Boletim Técnico Consumer Service Division - CSD	Modelos:	CDX-GT107_GT207	
	Número	26/06	
	Data	02/08/2006

Display apagado ou embaralhado

Sintoma

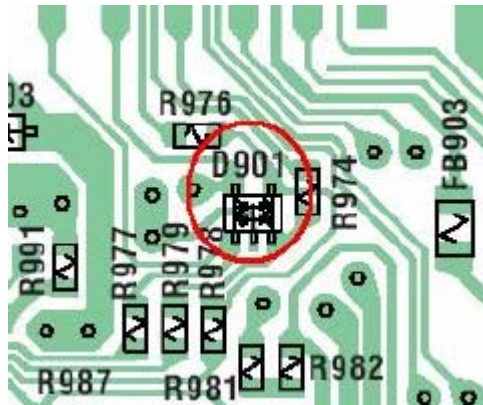
Display apagado ou embaralhado.

Após o painel frontal ser fixado, o diodo de proteção recebe uma sobre tensão e entra em curto ou fica com fuga.

Trocar o D901 quando for encontrado o sintoma acima.
